SERVICE-INFO

Změna materiálu vodící kladky 532 0111 10

Obj. č.: 532 0111 10

Stav 12.2011
INA 0086

Obrázek 1: Dosavadní provedení ze slinutého kovu

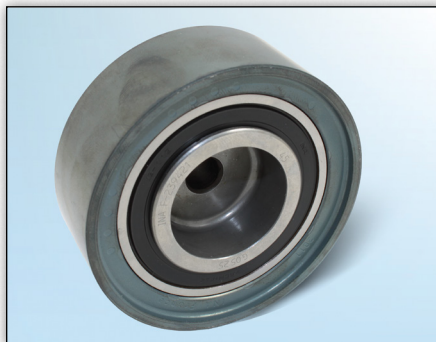
V rámci neustálého vývoje našich produktů byla změněna oběžná plocha vodící kladky 532 0111 10 ze slinutého kovu na plech.

V přechodové fázi se může stát, že budou dodávány jak vodící kladky s kladkou ze slinutého kovu, tak také s plechovou kladkou.

Obě vodící kladky jsou i přes různá provedení bez omezení použitelné pro vozidla uvedená v katalogu.
